RELATÓRIO DA CONSULTA PÚBLICA

Estudo de Impacte Ambiental

“PARQUE EÓLICO NA SERRA DE S. MACÁRIO”

Instituto do Ambiente

ANEXO - A

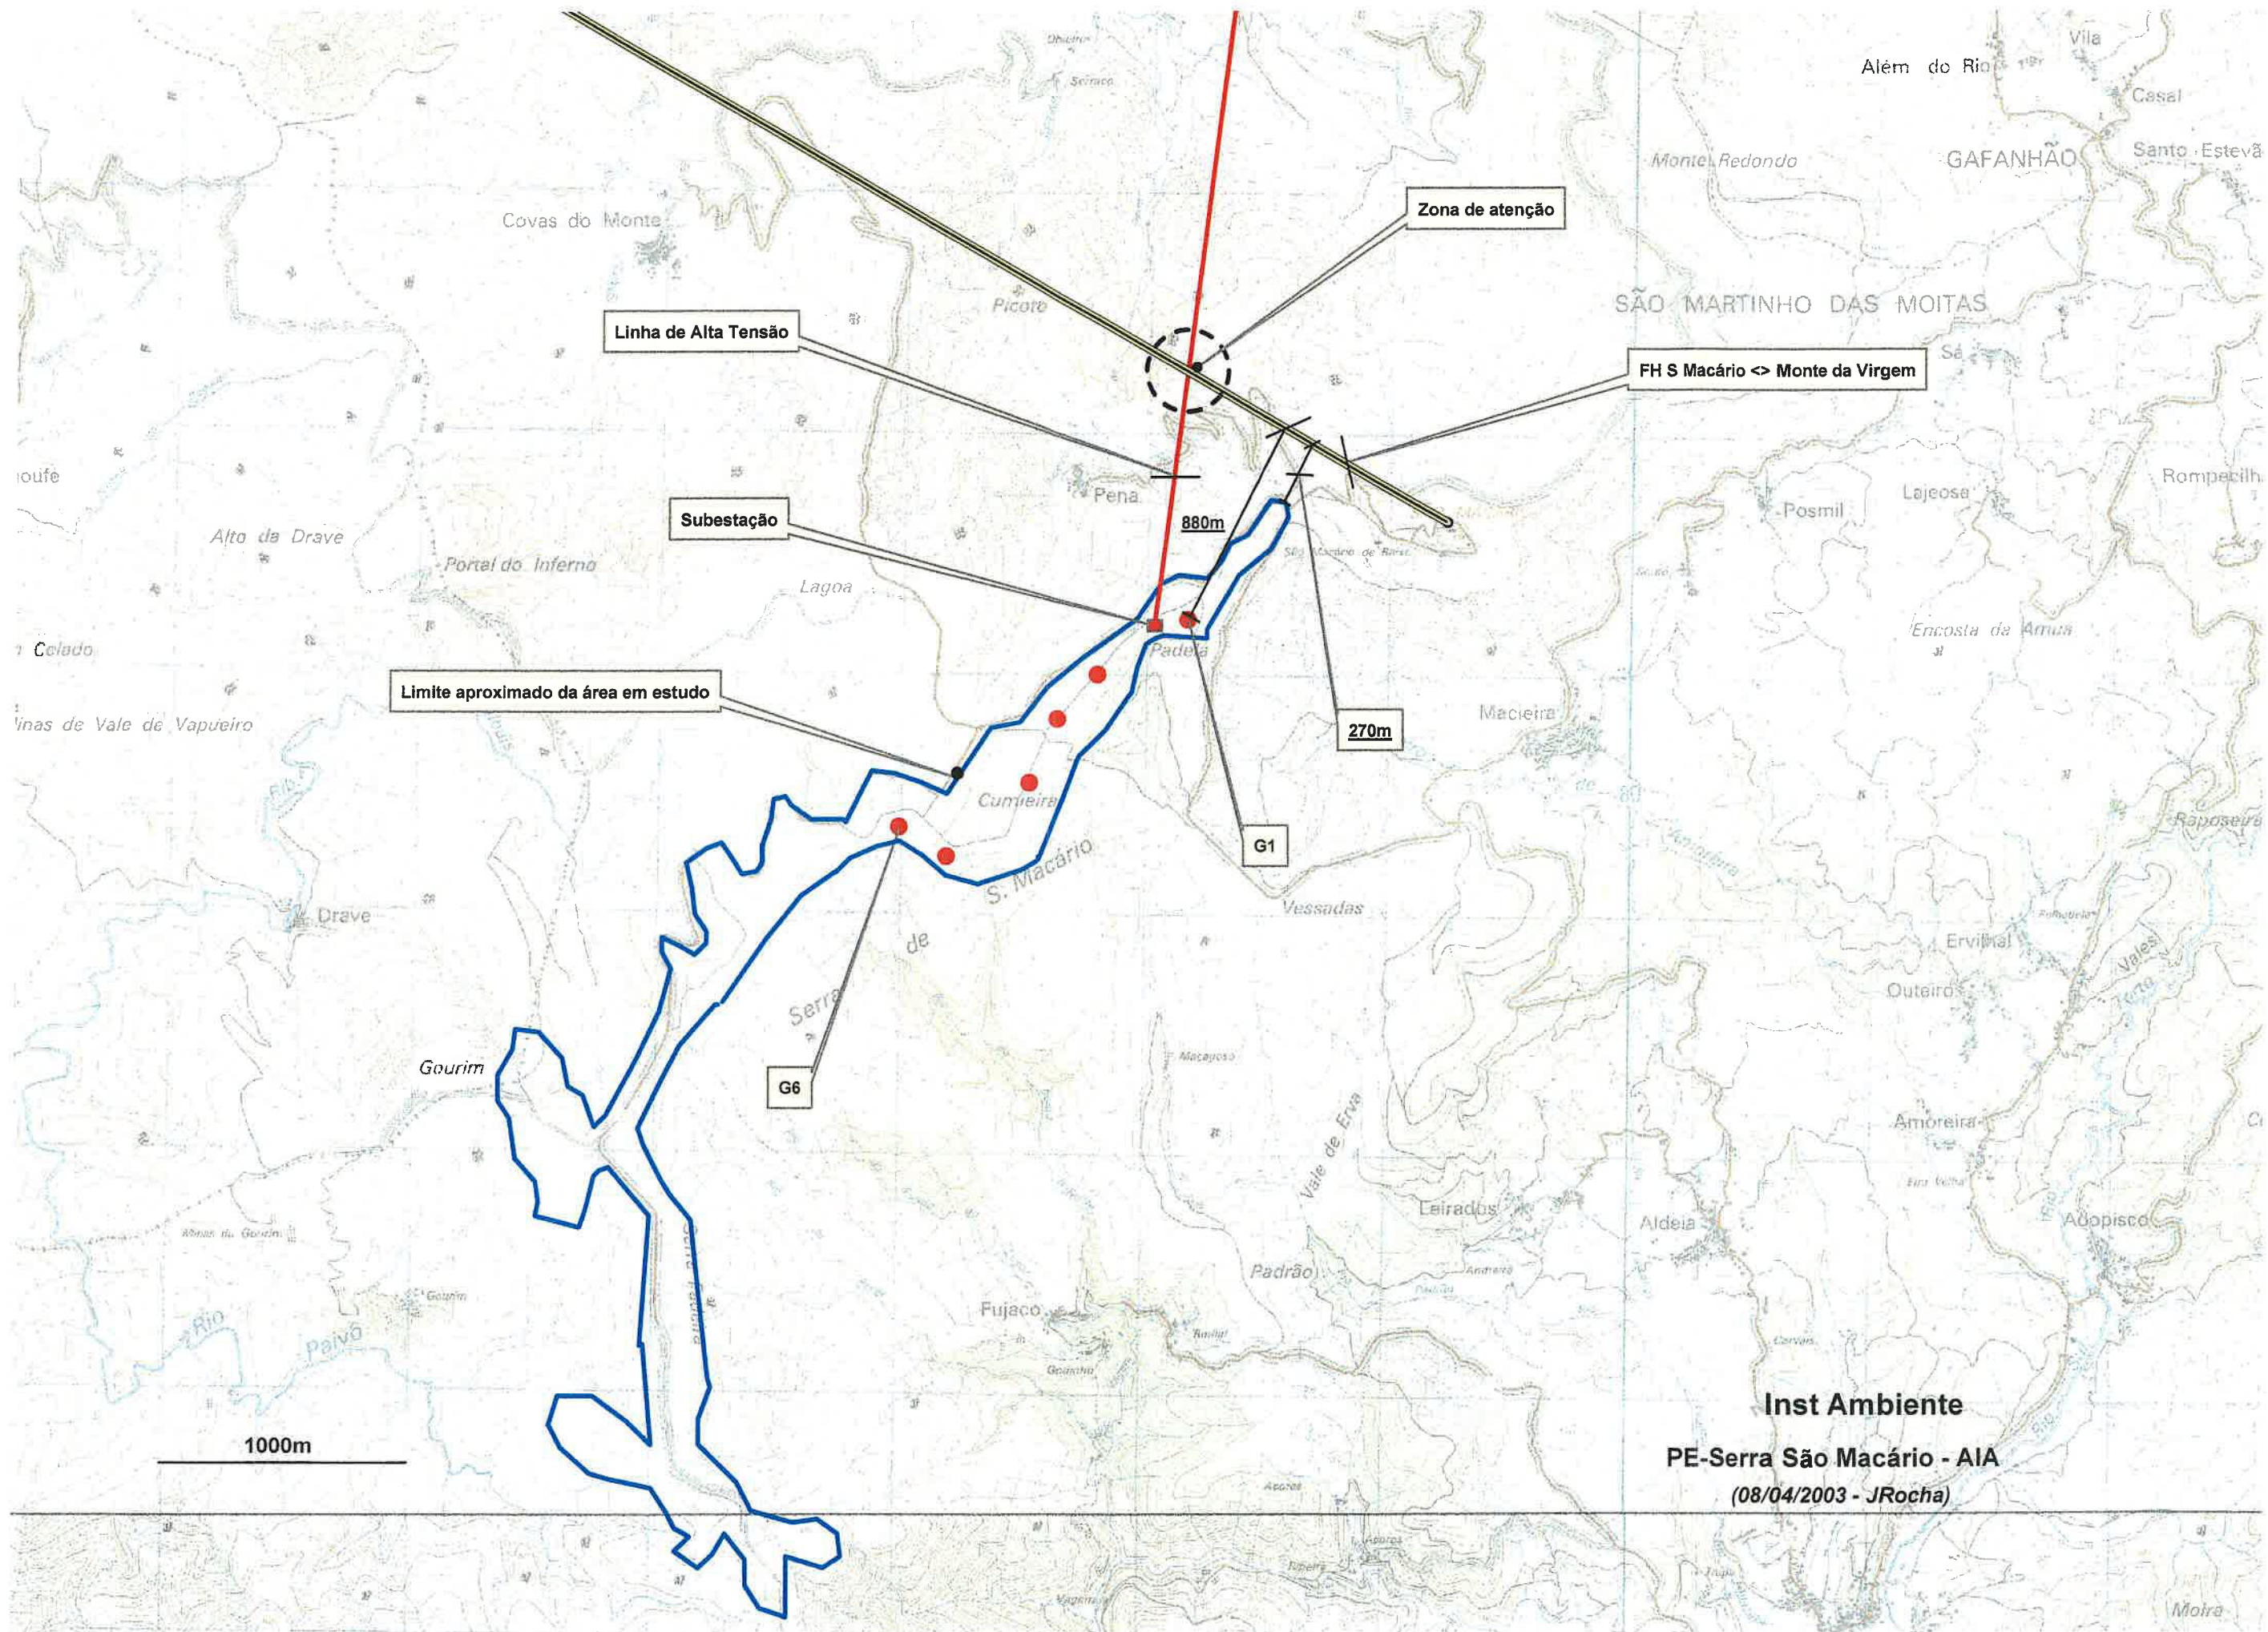
Todavia, embora não esteja a coberto de protecção por servidão radioelétrica, cumpre-nos alertar para a existência de um Feixe Hertziano que interliga os centros radioelétricos da Serra de São Macário e do Monte da Virgem, ambos pertencentes à PT Comunicações, S.A., conforme se indica no **Anexo A**.

3 – Relativamente à implementação da linha de transporte de energia eléctrica de interligação à subestação de Cabril, cumpre-nos igualmente alertar para a zona de atenção que se assinala no **Anexo A**, devido ao facto de ali se verificar um cruzamento em projecção horizontal, na perspectiva de obviar à eventual ocorrência de perturbações/interferências na operacionalidade do referido Feixe Hertziano.
